project Transformatie Theresiakerk en klooster Waalwijk
nummer 20088
adres Carmelietenstraat 58-60 te Waalwijk
datum door 25-03-2024
onderwerp **Toelichting ingediende stukken**

Bijlage I

Overzicht ontbrekende stukken:

Vochtbestendige bescherming (via de 2D-Finite element methode van u-wert.net)

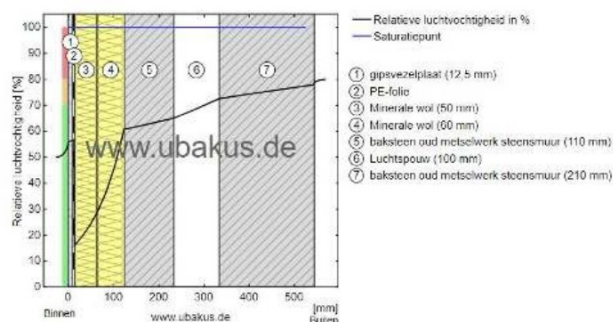
2.2.2.c Lucht- en waterdichtheid en vochtwerende voorzieningen

Scheidingsconstructies

De vochtwerende voorzieningen en dampdichting is aangegeven op de bouwkundige details.

Ter plaatse van de voorzetwanden een damp remmende laag te voorzien aan de warme zijde (binnenkant) als aangegeven in onderstaande dampspanning berekening.
